改善箇所説明図

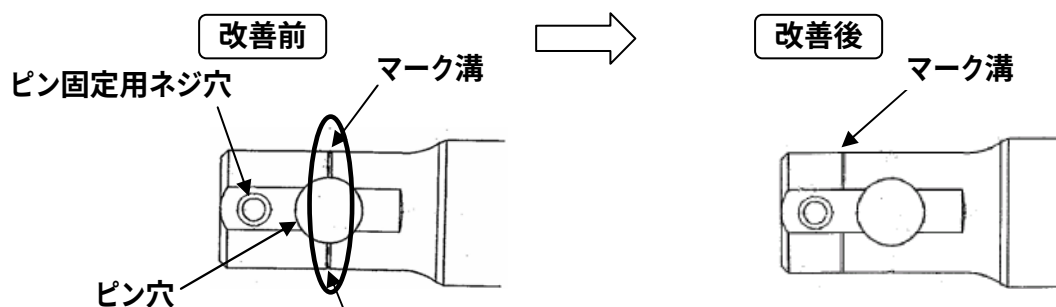
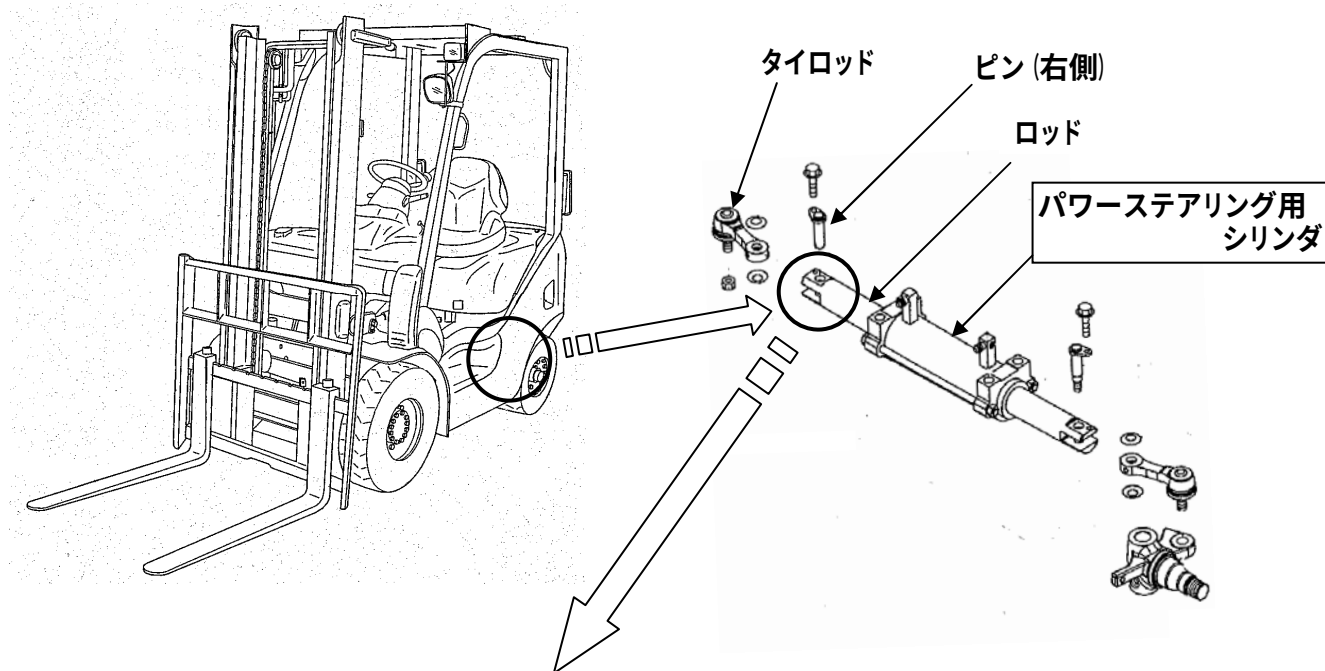
基準不適合箇所

パワーステアリング用シリンダの右側ロッドに不適切な加工を行ったため、当該ロッドの強度が不足しており、かじ取り操作を繰り返すと、当該ロッドのピン穴部に亀裂が生じるものがある。そのため、そのまま使用を続けると、亀裂が進行して破損し、右後輪タイヤの操舵ができなくなるおそれがある。

全車両、パワーステアリング用シリンダー式を対策品と交換する。

対策型パワーステアリング用シリンダは、ロッド右側ピン穴近傍外周表面に加工した溝位置で外観上識別できる。
